CCH001-SDHT-1269-2025-291

Referencia: Contrato SDHT 1269-2025 "**REALIZAR LA FACTIBILIDAD, LOS ESTUDIOS Y DISEÑOS DEFINITIVOS Y LA EJECUCIÓN DE LAS OBRAS DE ESPACIO PÚBLICO, EN EL MARCO DE LA ESTRATEGIA REVITALIZA TU BARRIO, EN LOS POLÍGONOS PRIORIZADOS POR LA SECRETARÍA DISTRITAL DE HÁBITAT." (Grupo 5)."**

Asunto: *Respuesta a su comunicado SDH-1330-2025-0226 del 06/may/2026.* ANÁLISIS DE LA INFORMACIÓN CONTENIDA EN EL COMUNICADO CCH001-SDHT-1269-2025-248 – ENTREGA ACTUALIZADA DE PROPUESTAS DE DISEÑO ARQUITECTÓNICO Y URBANÍSTICO PARA REVISIÓN" CORRESPONDE A – ESQUEMA GENERAL – V1

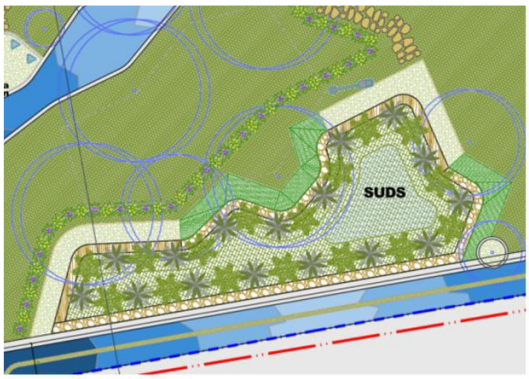
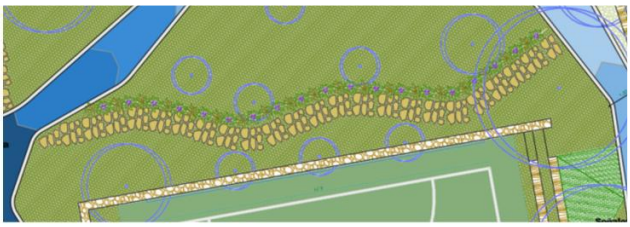
12- En los diferentes comités, mesas de trabajo y talleres llevados a cabo ha sido recurrente la solicitud de que en las zonas de biorretención la propuesta paisajística adquiera contundencia y protagonismo. Que no se vea como un “offset” del urbanismo y que se justifique por si sola.

Dar contundencia a la propuesta conlleva a que no sea debatible o modificable en la siguiente etapa.

Esta solicitud no se ha trabajado. Y al no recibir una memoria de diseño la propuesta paisajística sigue sin estar justificada y defendida.

Es importante que en el avance del diseño se tenga un diseño a detalle, clarificando cuales son las especies que se piensan sembrar, y cuáles son los fundamentos para su ubicación.

Que se espera de la propuesta: ¿un jardín más regular o algo asilvestrado?, ¿Se va a manejar un ritmo? ¿Por qué algunos senderos permeables están acompañados de vegetación y otros no lo están?

Rta: Se atiende la observación se definen las especies para jardín comunitario en escalonamiento por alturas hacia la zona de permanencia, especies que aportan color y favorecen la presencia de aves como colibrí e insectos polinizadores.

En el tema de SUDS se establece que le área de captación suficiente par este fin es la bahía de parqueo en donde se plantean alcorques inundables, al interior de parque no hay espacios de captación suficientes para este propósito.

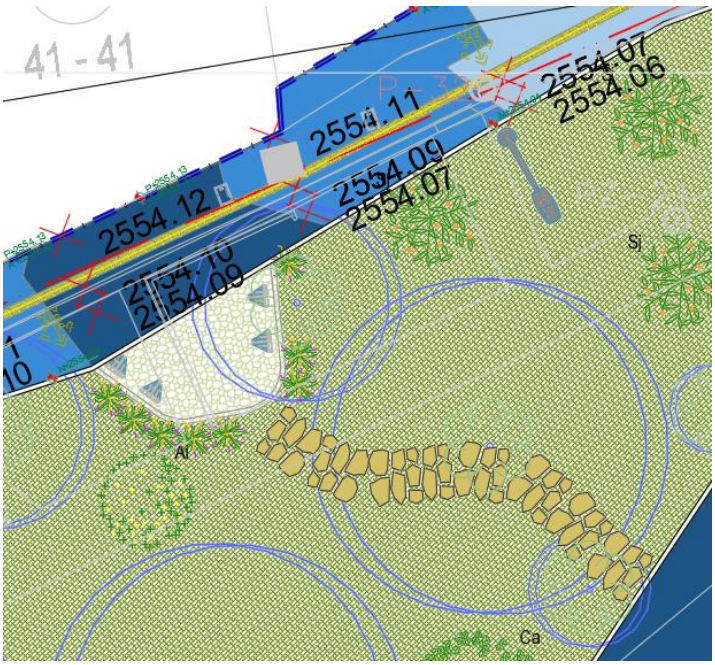
13- Los espacios de permanencia que dan frente a los predios del norte tampoco son justificados. Y carecen de carácter.

Rta: Se atiende la observación los espacios ubicados contra andenes adyacentes a predios favorecen la integración de estos andenes al parque y comunican a través de senderos permeables con los senderos internos del parque, son espacios permeables permiten la permanencia, la ubicación de señalización, con el acompañamiento de especies de jardinería como pasto cola de zorro.

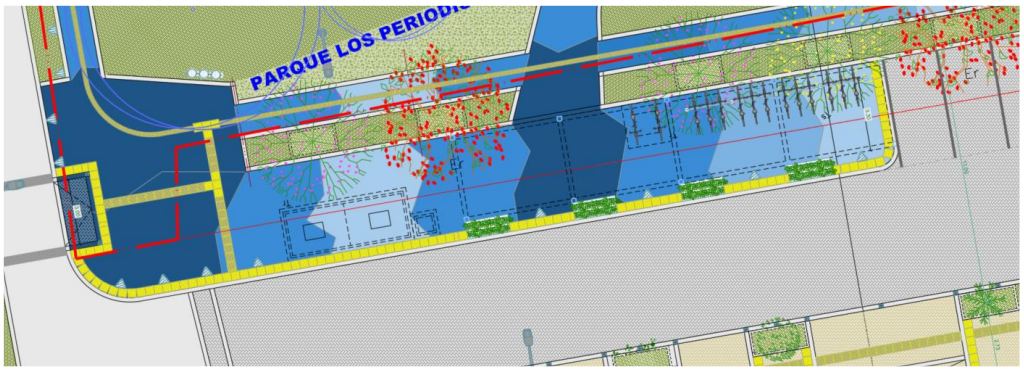
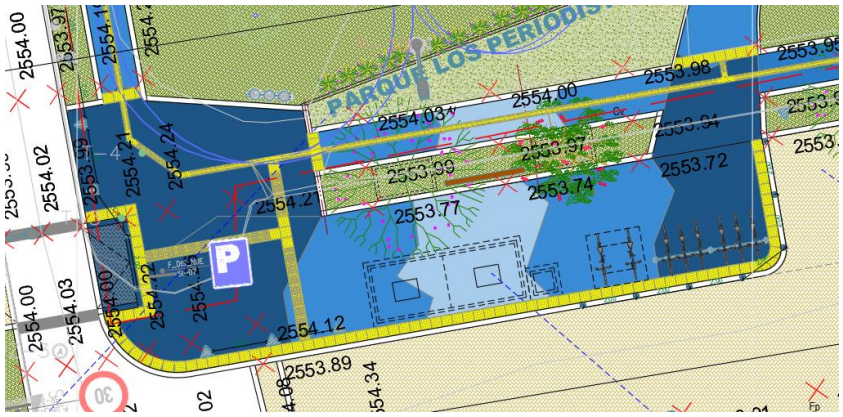
14- El área recuperada de la bahía carecen de carácter y al estar al mismo nivel que la vía dado que es un espacio pacificado, hay riesgo de reocupación por parte del vehículo.

Rta: Se atiende la observación, El uso de parqueadero para bahía se mantiene en la mayor parte de su área teniendo en cuenta lo expresado en el oficio 202622401728621 emitido por secretaria Distrital de Movilidad en la página 33 y 34 indica que dicha bahía de parqueo está habilitada para este fin, por lo cual el diseño de urbanismo no puede ir en contra de esta definición. Se adjunta oficio SDM

El tratamiento de piso del área destinada a ciclo parqueaderos y contenedores soterrados se maneja de igual manera a los senderos del parque con el fin de dar unidad con este espacio. Se ubican bolardos y mobiliario con el fin de evitar el parqueo de vehículos. Este espacio comunica con la plazoleta central y permite el parqueo de bicicletas.
